**Исполнения КПП с возможностью установки
ходовоуменьшителя**

Gearbox (GB) modifications with reducing gear llation possibility

Бюллетень №
Bulletin №
6-2009

МОДЕЛЬ TRACTOR MODELS	1025 и модификации		1025 and modifications	
№ ТРАКТОРОВ TRACTOR SER. №				
№ ДИЗЕЛЯ DIESEL SER. №

**Рис 1. Вал пониженных передач
(вариант с возможностью установки ходоуменьшителя)**

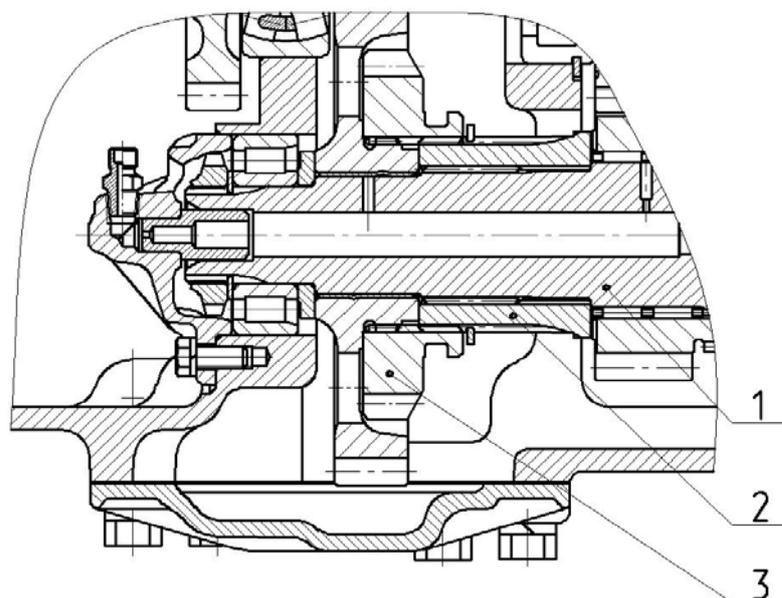
В коробке передач 112-1700010-А, с возможностью установки ходоуменьшителя, на валу пониженных передач (см. Рис.1) установлена шестерня 1025-1701344 и втулка 80-1701346-01.

In gear box 112-1700010-А, with reducing gear installation possibility, on low gears shaft (see fig.1) are installed gear wheel 1025-1701344 and bushing 80-1701346-01.

**Рис 2. Вал пониженных передач
(вариант без возможности установки ходоуменьшителя)**

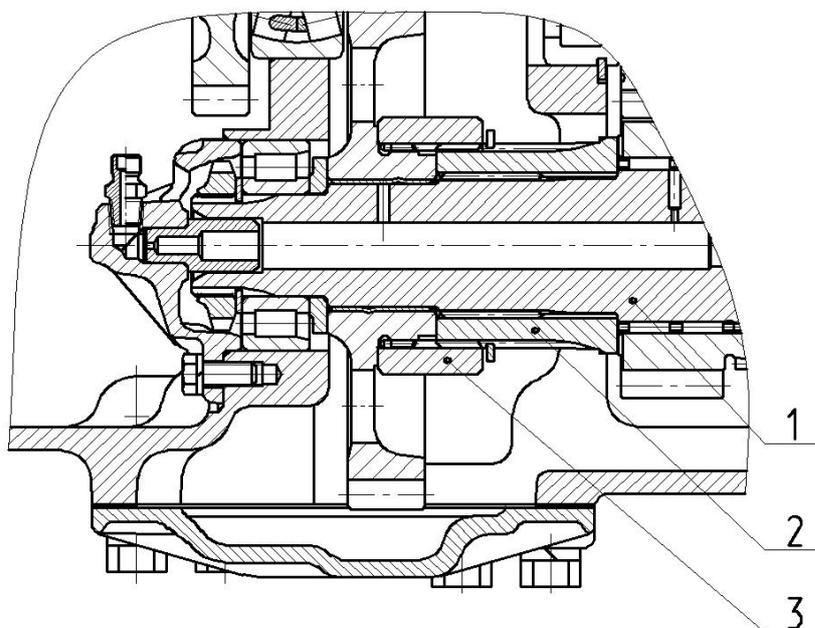
В коробках передач 112-1700010-А-01/-03, без возможности установки ходоуменьшителя, на валу пониженных передач (см. Рис.2) установлена втулка 1222-1701344 и втулка 80-1701346, что исключает возможность установки ходоуменьшителя.

In gear box 112-1700010-А-01/-03, without reducing gear installation possibility, on low gear shaft (see fig.2) is installed bushing 80-1701346, that exclude reducing gear installation possibility.
